COMISIÓN REGIONAL DE INTERCONEXIÓN ELÉCTRICA (CRIE)

**“RESOLUCIÓN CRIE-109-2018
LA COMISIÓN REGIONAL DE INTERCONEXIÓN ELÉCTRICA
RESULTANDO**

PROPUESTA DE MODIFICACIÓN NORMATIVA RELACIONADA CON: A) LA CLASIFICACIÓN Y CONCILIACIÓN DE DESVIACIONES A LOS INTERCAMBIOS DE ENERGÍA PROGRAMADOS ENTRE ÁREAS DE CONTROL CON BASE A LOS ESTADOS OPERATIVOS DEL SER, MARGEN DE DESVIACIÓN PERMITIDO Y CRITERIOS DE DESEMPEÑO DE REGULACIÓN DE FRECUENCIA CPS1, CPS2 Y DCS; Y, B) LAS REFORMAS DEL LIBRO II DEL RMER APROBADAS MEDIANTE RESOLUCIÓN CRIE-6-2017, RELATIVAS A LA CONCILIACIÓN DE TRANSACCIONES POR DESVIACIONES EN TIEMPO REAL (TDTR).

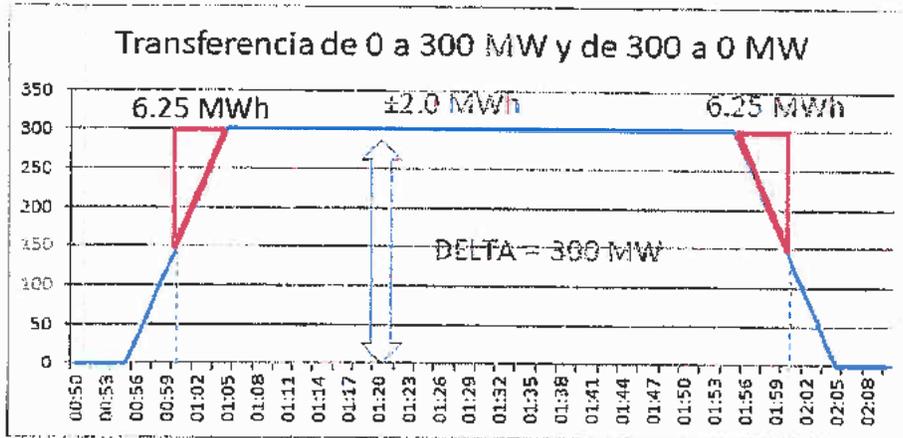
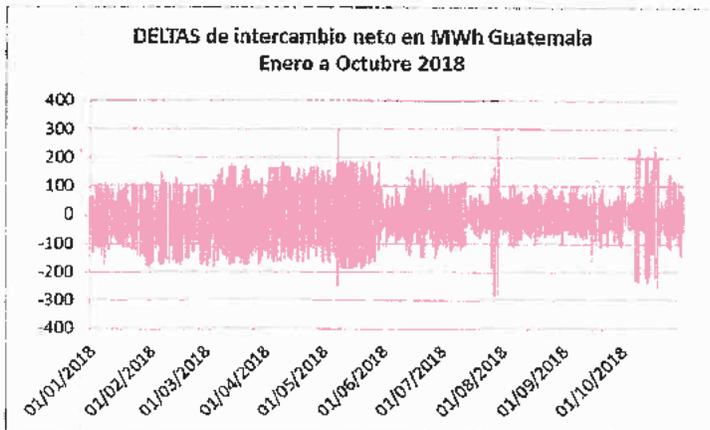
OBSERVACIÓN/COMENTARIO: Consideramos necesario que se evalúe la implementación de un mecanismo para la gestión de las rampas de generación, en coordinación con los OS/OM's. Actualmente, el RMER no contempla un mecanismo que gestione las rampas en los cambios de los intercambios en cada hora, por ejemplo, el intercambio puede tener un cambio neto de 600MW (desde un retiro de 300MW hasta una inyección de 300MW), dado que ese cambio puede tomarse muy costoso para las

Aunque en el caso hipotético de un cambio en el intercambio de 600 MW es posible pero poco probable, implicaría arranque de nuevas unidades por un lado, y apagado de máquinas en el otro; es un cambio brusco de precios incluso que todavía no se ha observado en las condiciones actuales del MER. (Ver respuesta 4 a los comentarios de ACI). No obstante se ha realizado un análisis de desviaciones teóricas a las transacciones programadas de cero a trescientos MW, en los cuales obtendría teóricamente 12.5 MWh de desviaciones solamente por el efecto de rampa:

El anterior cuadro muestra que los cambios de programación de las transacciones no son mayores de 200MW (Es la diferencia de restar el programa del período anterior menos el programa del período actual). Nótese que los puntos que llegan a $\pm 300 \text{ MW}$ corresponden a periodos con problemas de transmisión.

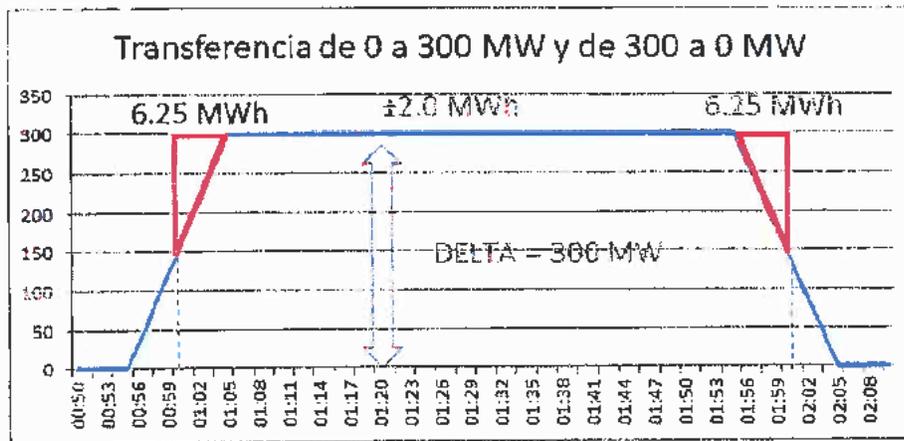
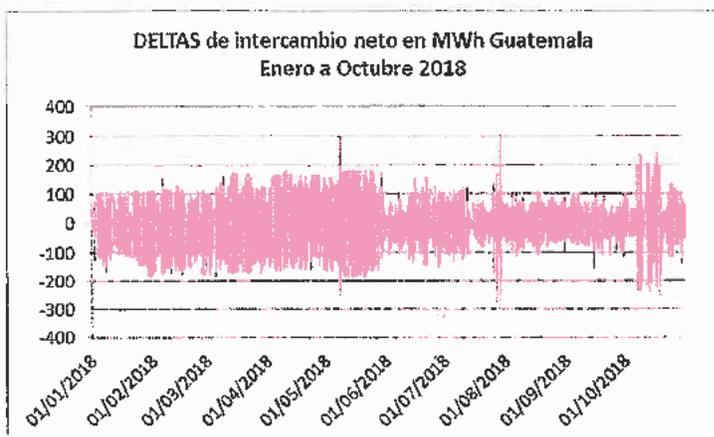
OBSERVACIÓN/COMENTARIO: No se observa el fundamento y justificación técnica de los límites del 5% para transacciones menores a 80 MW y de +- 4 MW para transacciones mayores a 80 MW. Debido a que éstos son los límites para determinar las desviaciones y que sobre estas desviaciones habrán consecuencias económicas para los Agentes del MER, se considera que dichos límites deben de estar ampliamente fundamentados y justificados para ponerlos en vigencia. Además se considera que habría un trato discriminatorio para las áreas de control de los países que realizan las mayores transacciones,

ya que la tolerancia sería más baja que para los países que realizan menos transacciones, y esto parece no tener un sentido técnico o propósito regulatorio.

No obstante se ha realizado un análisis de desviaciones teóricas a las transacciones programadas de cero a trescientos MW, en los cuales obtendría teóricamente 12.5 MWh de desviaciones solamente por el efecto de rampa:

Se trató de identificar mediante un análisis de las desviaciones reales en el período enero a octubre de 2018, los casos de “cambios, Deltas o incrementos o decrementos” entre dos programaciones sucesivas de intercambios de 300 MW, y se determinó que la mayoría está acotada en menos de 175 MWh, tal como se muestra a continuación:

El anterior cuadro muestra que los cambios de programación de las transacciones no son mayores de 200MWh (Es la diferencia de restar el programa del período anterior menos el programa del período actual). Nótese que los puntos que llegan a ± 300 MWh corresponden a periodos con problemas de transmisión.

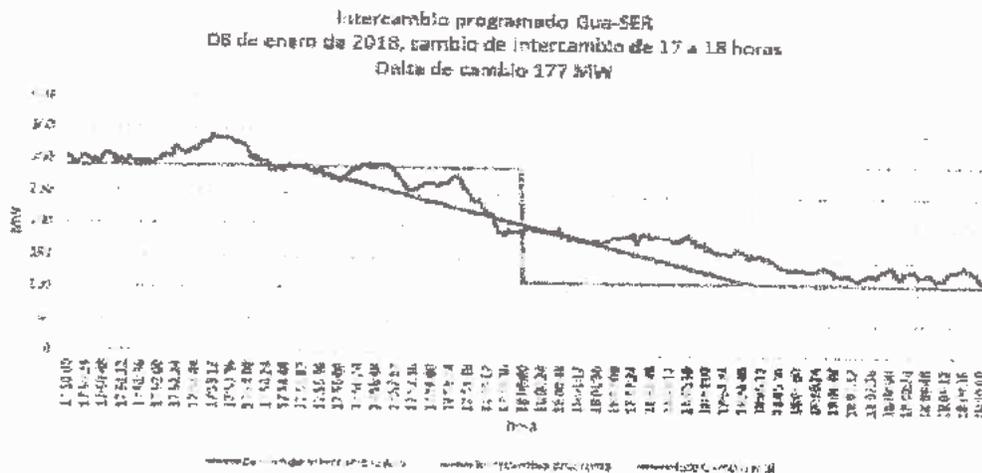
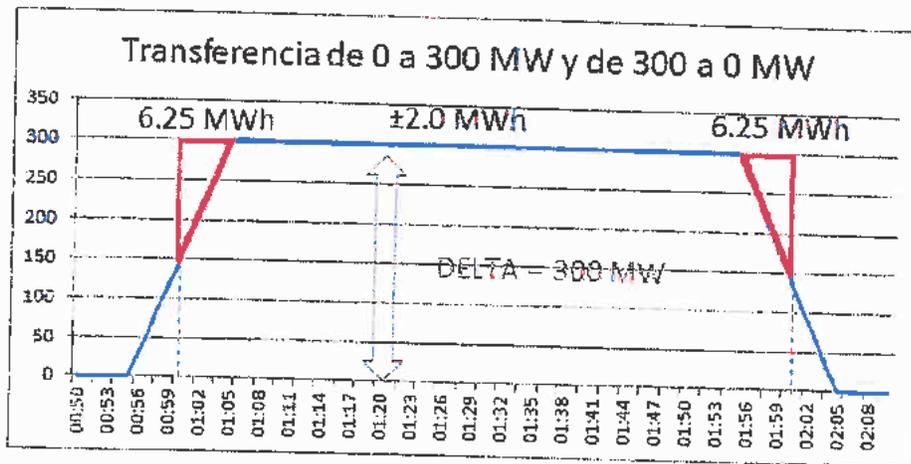
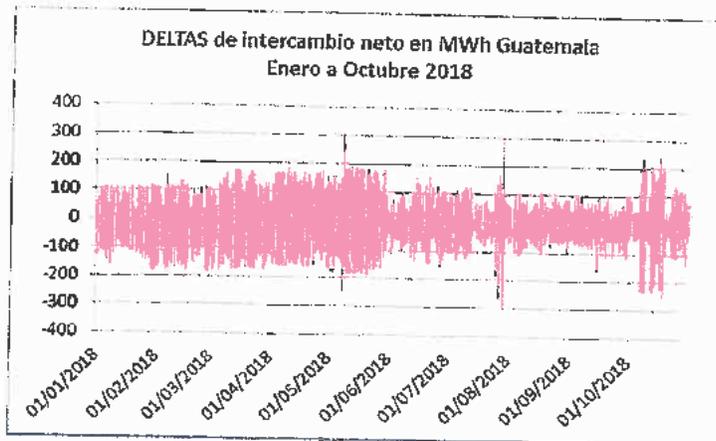
1. El AMM afirma que “entre mayor es el intercambio programado, menos opción se tiene en que la desviación esté dentro de la desviación permitida”, y deja de lado el hecho que el AGC no valora el tamaño de los intercambios, solamente las desviaciones que depende del balance entre la generación y la demanda de la propia área de control. En el caso del RMER, que permite un margen de desviación permitido como el máximo entre el 5% de la transacción o 4 MWh, si la transacción está arriba de 80 MWh (4 MWh entre 5%), el margen permitido crecería sin límite, sin posibilidades de control a las desviaciones en los intercambios por área de control. Todos los sistemas de control poseen umbrales de control, bandas muertas, tolerancias que deben ser atendidas para un efectivo control de las transacciones y son, con algunas condiciones, independientes del tamaño de la transacción: se puede conseguir desviaciones de 15 MWh (baja regulación) con una transacción de cero (0) entre pares de países como para una transacción de 300 MW o más, ya que lo se controla siempre es el balance de generación y demanda de cada área de control y para ello, cada área de control tienen que tener habilitados las reservas que permitan controlar las variaciones de su propia demanda.

No obstante se ha realizado un análisis de desviaciones teóricas a las transacciones programadas de cero a trescientos MW, en los cuales obtendría teóricamente 12.5 MWh de desviaciones solamente por el efecto de rampa:

Se trató de identificar mediante un análisis de las desviaciones reales en el periodo enero a octubre de 2018, los casos de “cambios, Deltas o incrementos o decrementos” entre dos programaciones sucesivas de intercambios de 300 MW, y se determinó que la mayoría está acotada en menos de 175 MWh, tal como se muestra a continuación:

El anterior cuadro muestra que los cambios de programación de las transacciones no son mayores de 200MW (Es la diferencia de restar el programa del período anterior menos el programa del período actual). Nótese que los puntos que llegan a ± 300 MW corresponden a periodos con problemas de transmisión.

Disparo de planta San José 134 MW
03 de mayo de 2018, 20:16 h
ACE

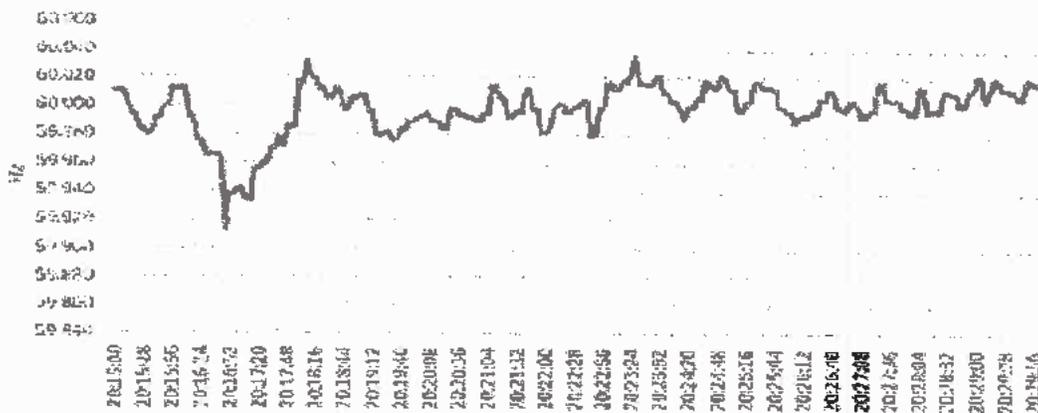
Un ejemplo de lo anterior se muestra en la operación del día 3 de mayo de 2018. A las 20:16 horas se disparó planta San José con 134 MW, causando un ACE post transitorio de -140 MW. El mismo se corrigió en 13 minutos, llevando el valor a cero MW cumpliendo con la regulación regional, según lo indica el numeral 16.2.7.11 del Libro III, RMER (el ACE debe ser reducido a cero en 15 minutos). Sin embargo, el ACE acumulado en esos 13 minutos impactó de igual manera al promedio acumulado de dos periodos diezminutales en la medición del desempeño del CPS2, incumpliendo el criterio CPS2. En este caso real de operación, se promedió un ACE de -42.7 MW en el segundo periodo diezminutal, y -77.6 MW en el tercer periodo diezminutal de la hora 20.

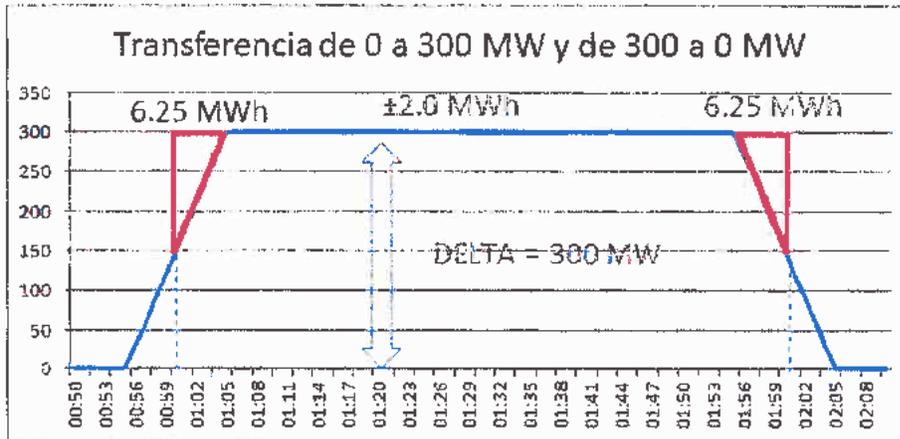
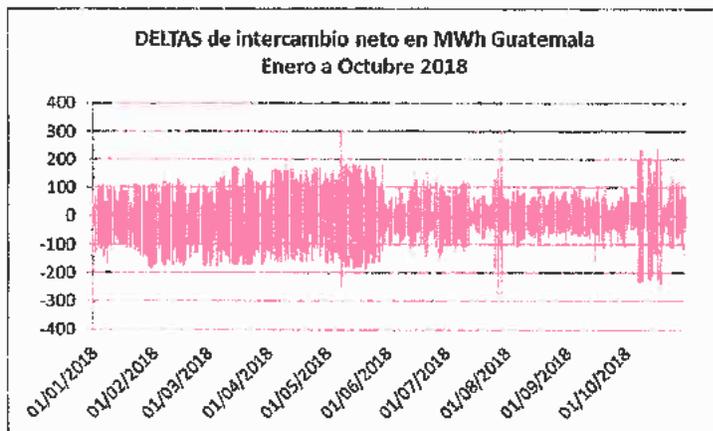
- a) Cinco por ciento (5%) de la transacción programada; y
- b) Cuatro (4) MWh multiplicado por la duración del *periodo de mercado* en minutos dividido por 60 minutos.

No obstante se ha realizado un análisis de desviaciones teóricas a las transacciones programadas de cero a trescientos MW, en los cuales obtendría teóricamente 12.5 MWh de desviaciones solamente por el efecto de rampa:

Se trató de identificar mediante un análisis de las desviaciones reales en el periodo enero a octubre de 2018, los casos de “cambios, Deltas o incrementos o decrementos” entre dos programaciones sucesivas de intercambios de 300 MW, y se determinó que la mayoría está acotada en menos de 175 MWh, tal como se muestra a continuación:

El anterior cuadro muestra que los cambios de programación de las transacciones no son mayores de 200MW (Es la diferencia de restar el programa del período anterior menos el programa del período actual). Nótese que los puntos que llegan a ± 300 MW corresponden a periodos con problemas de transmisión.
